改善箇所説明図

基準不適合発生箇所 ①

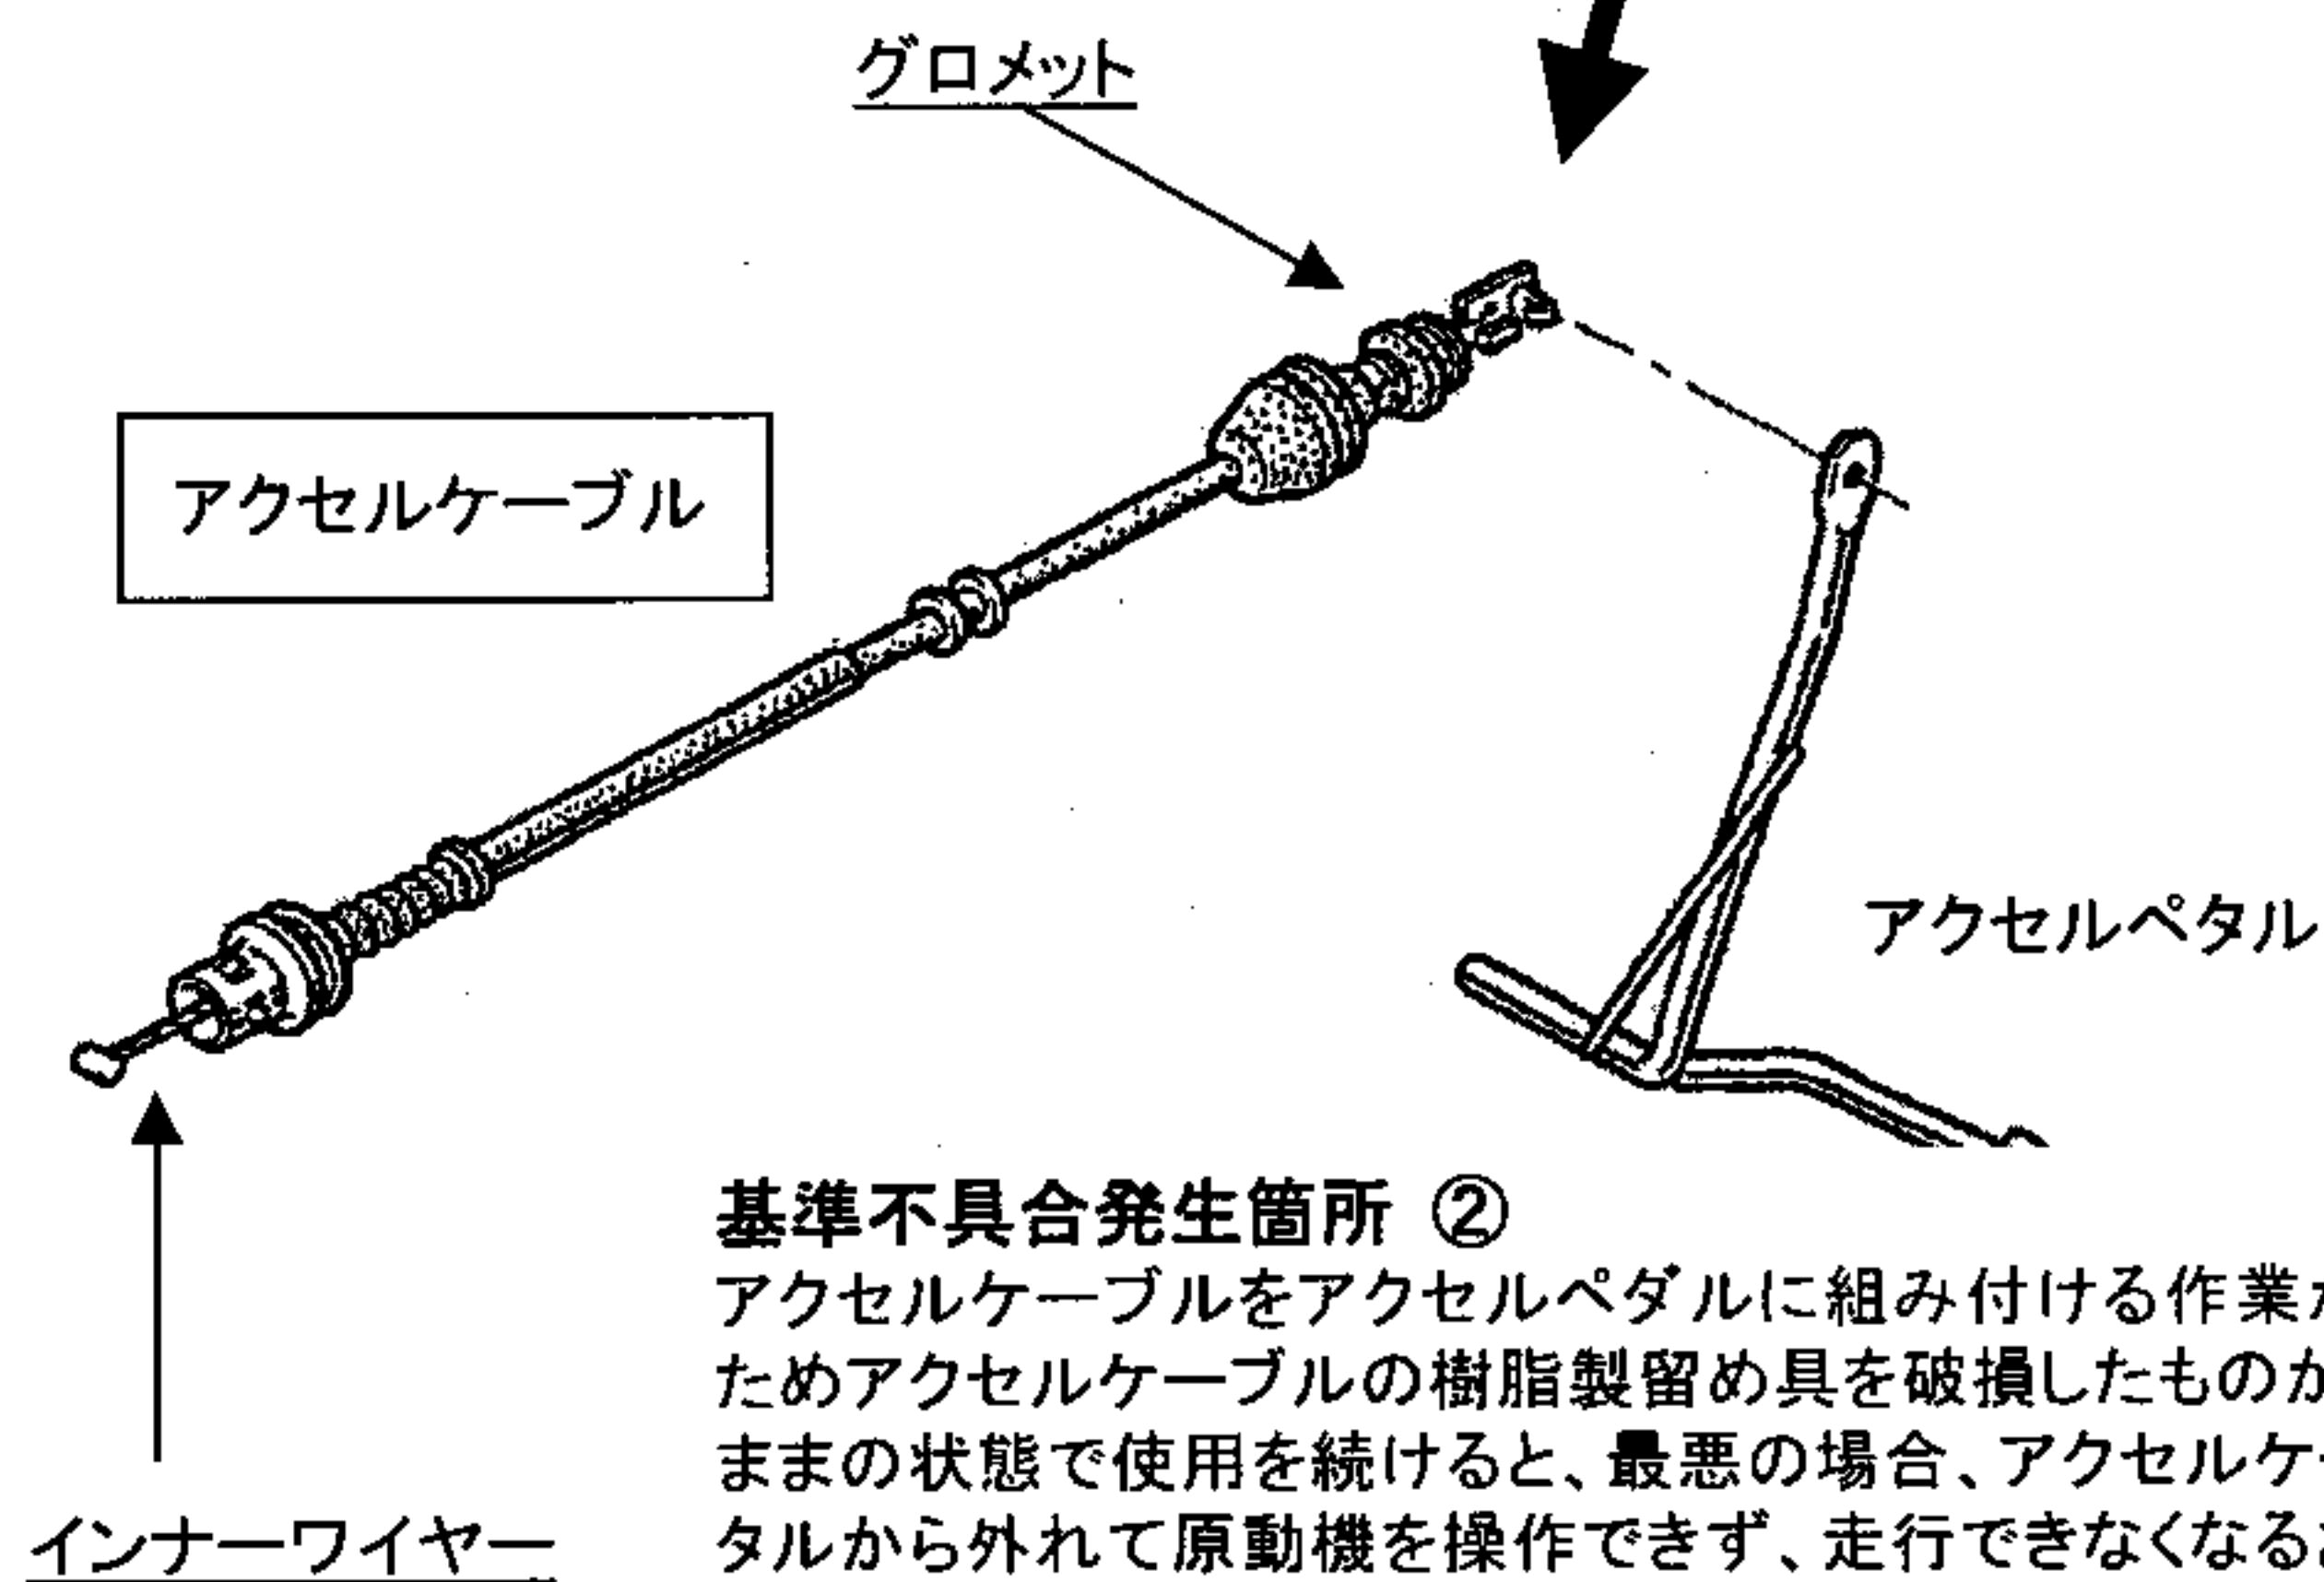
原動機の加速装置において、アクセルケーブルを車体取り付けしている樹脂製グロメットの構造が不適切なため、そのままの状態で使用を続けると、アクセルケーブルのインナーワイヤーがグロメットの切り欠き部と擦れて損傷し、最悪の場合、当該ワイヤーがほつれてグロメットに引っかかり、アクセルペダルを戻しても原動機の回転が下がらなくなるおそれがある。

アクセルケーブルをアクセルペダルに組み付ける作業が不適切なためアクセルケーブルの樹脂製留め具を破損したものがあり、そのままの状態で使用を続けると、最悪の場合、アクセルケーブルがペダルから外れて原動機を操作できず、走行できなくなるおそれがある。

改善前(不具合品)	改善後(対策品)
インナーワイヤー グロメット 切り欠き有り	切り欠き無し

全車両、アクセルケーブルを対策品と交換する
